**Urząd Miasta Szczecin**  
Biuro ds. Zamówień Publicznych  
pl. Armii Krajowej 1, 70-456 Szczecin  
tel. +4891 42 45 102, fax +4891 42 45 104  
bzp@um.szczecin.pl – www.szczecin.pl

**Nasz znak: BZP-S.271.182.12.2017.KB**

**Znak sprawy: BZP/119/17**

**Dotyczy:** postępowania prowadzonego w trybie przetargu nieograniczonego na „Przebudowę Szkoły Podstawowej nr 59 przy ul. Dąbskiej 105 w Szczecinie”.

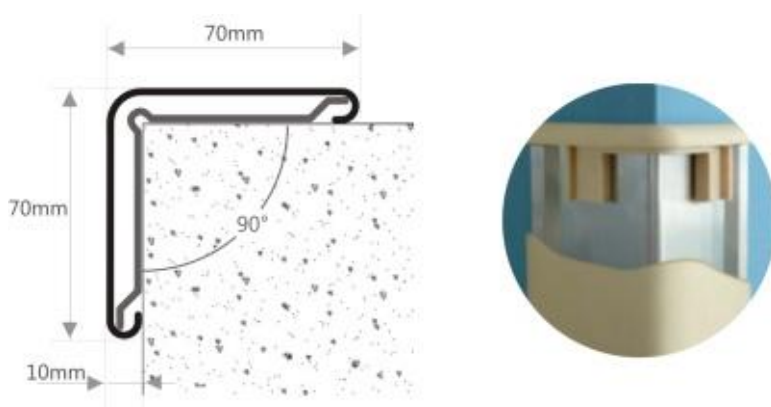
W opisie technicznym PW Architektury, pkt 4.7.14 lit. f zapisano, że ściany należy zabezpieczyć profilami ochronnymi PCV na konstrukcji z kątowników stalowych, natomiast na rysunku A.13.2.i A.13.2 profilami ochronnymi PCV na konstrukcji z kątowników aluminiowych. Prosimy o jednoznaczne określenie rozwiązania materiałowego wraz z podaniem wymiarów i sposobu łączenia.

Dla profili ochronnych PCV należy zastosować konstrukcję z profili aluminiowych, wymiary zgodnie z załączonym poniżej szkicem. Zamawiający dokona w tym zakresie stosownej modyfikacji siwz.

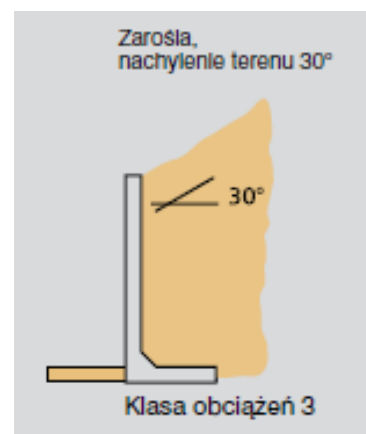
W Dokumentacji przetargowej nie zamieszczono rysunków wykonawczych prefabrykowanych murków żelbetowych usytuowanych przy wejściach do budynku na poziomie „0”. W celu jednoznacznego opisu przedmiotu zamówienia prosimy Zamawiającego o uzupełnienie dokumentacji o zestawienie elementów oraz rysunki konstrukcyjne umożliwiające ich wycenę.

W projekcie nie umieszczono rysunków wykonawczych prefabrykowanych murów oporowych z uwagi na fakt, iż różne zakłady prefabrykacji wytwarzają elementy o różnym przekroju poprzecznym. W związku z powyższym należy wycenić prefabrykowane elementy wykonane w minimum 3 klasie obciążenia – tj. dla nachylania skarpy, przy złażeniu posadowienia głębokiego na głębokości min 80 cm poniżej poziomu terenu. Zamawiający dokona w tym zakresie stosownej modyfikacji siwz.

*Długości elementów zgodnie z rysunkami*

- a. Mur wysokości min 1,2 m długość 14, 2 mb
- b. Mur wysokości min 1,5 m długość 13, 75 mb
- c. Mur wysokości min 2,55 m długość 3,55 mb
- d. Mur wysokości min 2,8 m długość 12, 8 mb
